**Verbetering Regionale keringen,
deelgebied midden**

DIJKINSPISTATIETEAM 2016-2018

Projectomschrijving	Verbetering Regionale keringen, Deelgebied Midden		
Opdrachtgever	Waterschap Brabantse Delta		
Contract-/besteknummer	16.ZK14004		
Documentnummer	RKDM-RAP-00137		
Versienummer	1.3	Versiedatum	29-08-2018

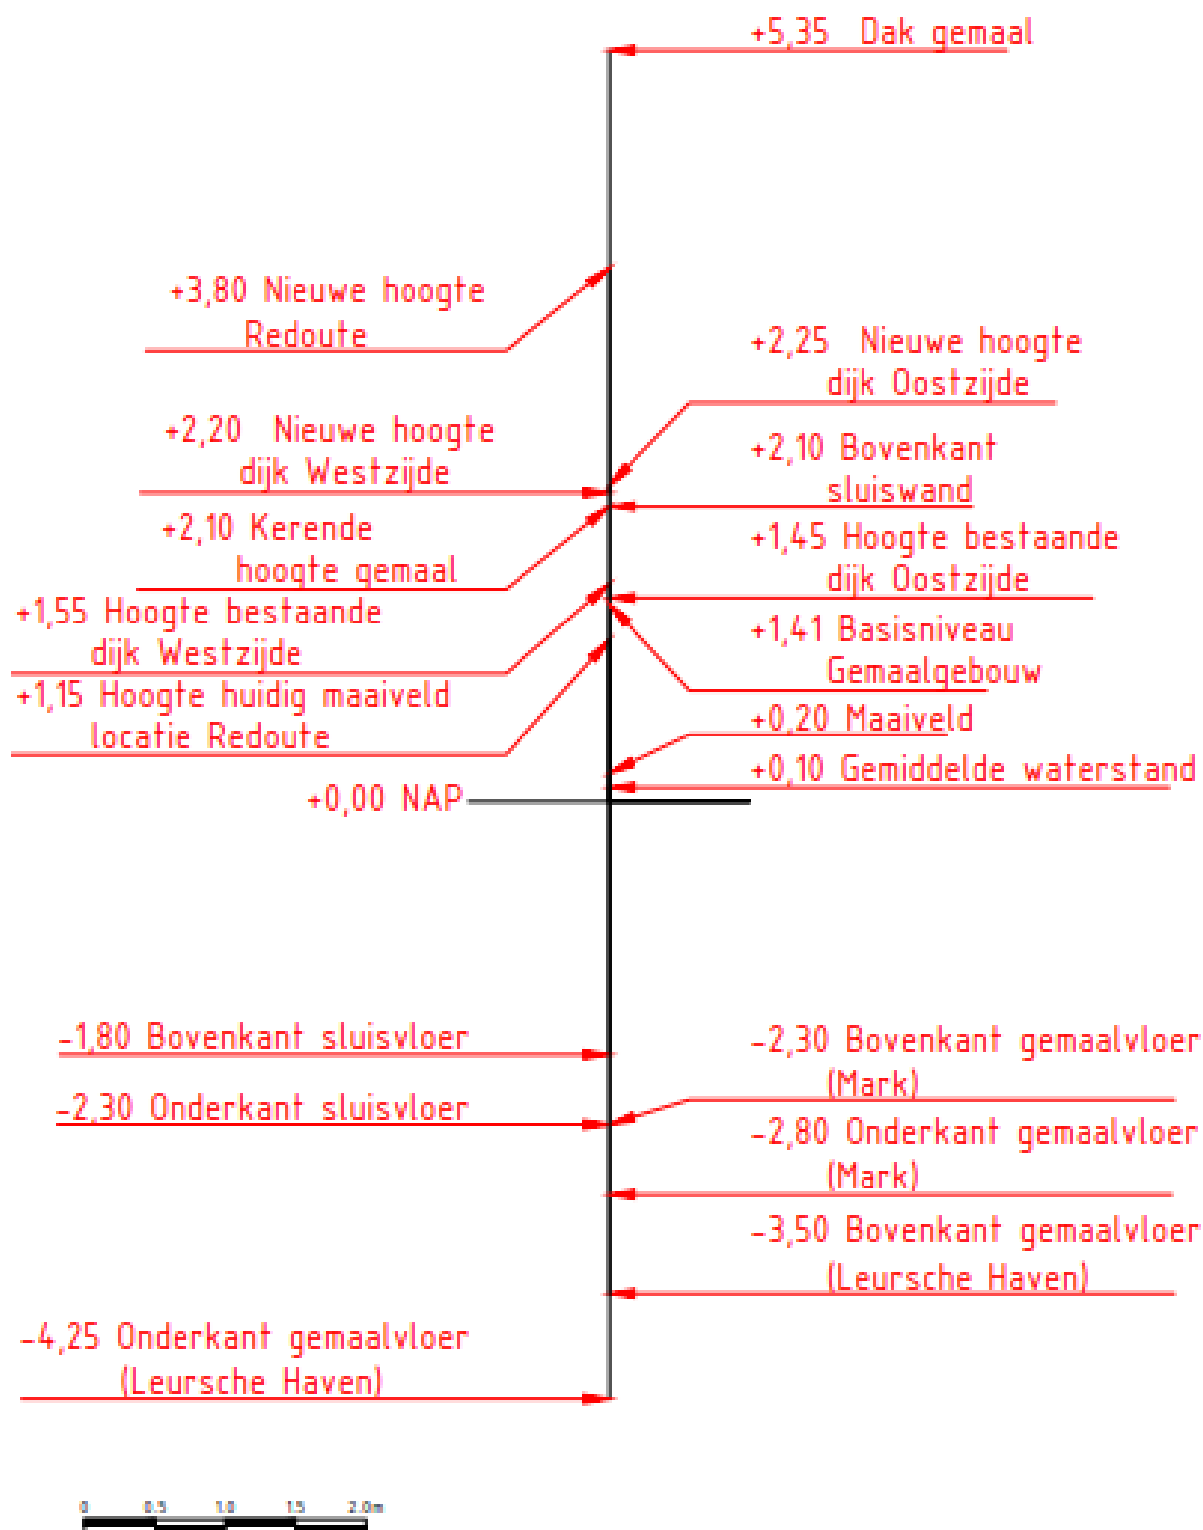
Interpreteren en het herkenbaar maken van de geschiedenis	Met het terugbrengen van een redoute en het verleggen van de dijk ter markering van de oude loop van de Mark wordt de geschiedenis zichtbaar gemaakt.	
Kies voor materialen die op een mooie manier verouderen, die niet vervuilen en waar nodig goed schoon te maken zijn en die hufterbestendig zijn	Met de keuze voor beton, staal en geprofileerd glas is hieraan voldaan.	
<i>Vanuit bijeenkomst 5 april 2018</i>		
Kan de hoogte van de bedieningsgebouwen niet minder?	Nee, de hoogte van het gebouw van ca 3,95 meter is nodig voor de opstelling van de pomp en de motor boven de pomp. De hoogte is niet afwijkend van gebouwen in de omgeving. Aan het eind van deze notitie zijn twee figuren (voor beide locaties) opgenomen waarin de relevante hoogtes in de omgeving in perspectief zijn gezet. De gebouwhoogte van ca 3,95 meter is daarin af te lezen uit het verschil tussen dakhoogte gemaal (+5,35NAP) en basisniveau gemaalgebouw (+1,41+NAP) .Het gemaalgebouw komt circa 3 meter boven de nieuwe dijk uit.
